Für eine 3. Beteiligung zum RPD vorgesehene Änderungen

Hier: Änderungen der graphischen Darstellung im Kreis Viersen im Vergleich zur Fassung gemäß Regionalratsbeschluss vom 23.06.2016 (ohne gesondert aufgeführte Änderungen der Windenergiebereiche und der Verkehrsdarstellungen)

Ä3BT-Brüggen Nr.01

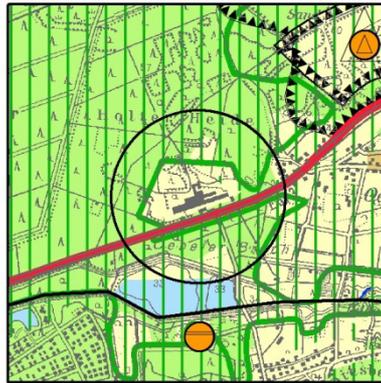
Die geringfügig reduzierte Festlegung des Bereiches zum Schutz der Natur erfolgt zur Anpassung an die bestehende Darstellung eines Industriegebiets im Flächennutzungsplan der Gemeinde Brüggen.

Aufgrund dieser Änderung der zeichnerischen Darstellung sollen – als nicht wesentliche Beikartenänderung – auch die entsprechenden Darstellungen in den Beikarten 4 D und 4 E vor einem Aufstellungsbeschluss noch geändert werden.

Ä3BT-Brüggen Nr.02

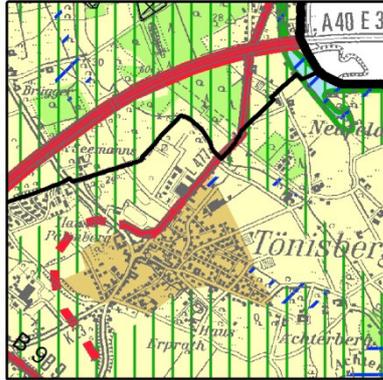
Die reduzierte Darstellung des BSN im Gebiet der Gemeinde Brüggen erfolgt aufgrund vorliegender Erkenntnisse zur geringeren Schutzwürdigkeit der Flächen innerhalb der Abgrenzung des BSN. Aufgrund der Bedeutung der Flächen als Vernetzungsbiotop, wird der BSN als BSLE dargestellt.

Aufgrund dieser Änderung der zeichnerischen Darstellung sollen – als nicht wesentliche Beikartenänderung – auch die entsprechenden Darstellungen in den Beikarten 4 D und 4 E vor einem Aufstellungsbeschluss noch geändert werden.

Ä3BT-Kempen Nr.01

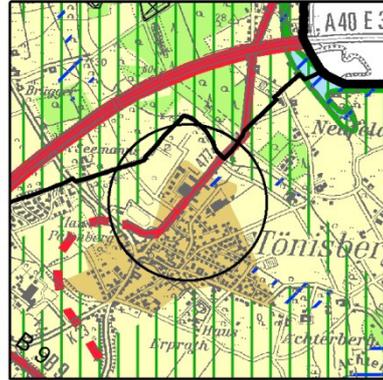
Die Erweiterung des ASB erfolgt zur Anpassung an die bestehende Darstellung einer gewerblichen Baufläche im rechtswirksamen FNP der Stadt Kempen.

Ä3BT-Viersen Nr.01

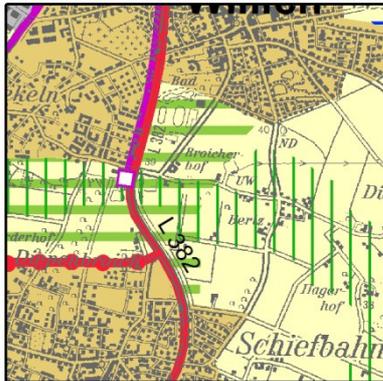
Die geänderte Darstellung des ASB und die Reduzierung des RGZ im Gebiet der Stadt Viersen erfolgt zur Anpassung an die vorhandene Nutzung und das im Bebauungsplan der Stadt Viersen festgesetzte Sondergebiet.

Aufgrund dieser Änderung der zeichnerischen Darstellung sollen – als nicht wesentliche Beikartenänderung – auch die entsprechenden Darstellungen in der Beikarte 4 C vor einem Aufstellungsbeschluss noch geändert werden.

Ä3BT-Willich Nr.01

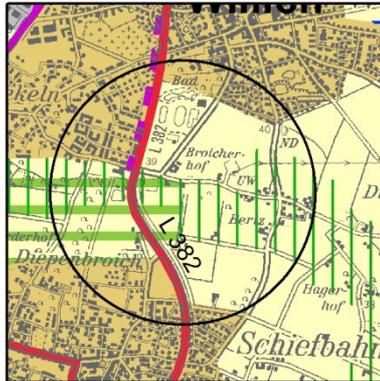
Die Rücknahme der Darstellung RGZ im Bereich der Sportanlagen und östlich davon erfolgt auf Grundlage der Anregung der Stadt Willich im Rahmen der Erörterung. Die Darstellung ist in dem Übergang zum großräumigen Freiraum nicht für die Siedlungsgliederung erforderlich.

Aufgrund dieser Änderung der zeichnerischen Darstellung sollen – als nicht wesentliche Beikartenänderung – auch die entsprechenden Darstellungen in der Beikarte 4 C vor einem Aufstellungsbeschluss noch geändert werden.

Ä3BT-Willich Nr.02

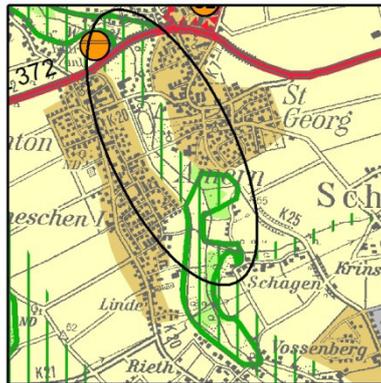
Die Rücknahme des Bereiches zum Schutz der Natur (BSN) im Gebiet der Stadt Willich erfolgt auf Grundlage der Informationen aus der Erörterung über die innerhalb des BSN vorkommenden Klärteiche. Der BSN wird bis zu den vorhandenen Klärteichen zurückgenommen. Diese entsprechen als künstlich errichtete Anlage nicht den Wertigkeiten eines naturschutzwürdigen und naturnahen Kernbereiches in einem Bereich zum Schutz der Natur. Stattdessen wird der Bereich der Klärteiche in den BSLE integriert.

Aufgrund dieser Änderung der zeichnerischen Darstellung sollen – als nicht wesentliche Beikartenänderung – auch die entsprechenden Darstellungen in den Beikarten 4 D und 4 E vor einem Aufstellungsbeschluss noch geändert werden.
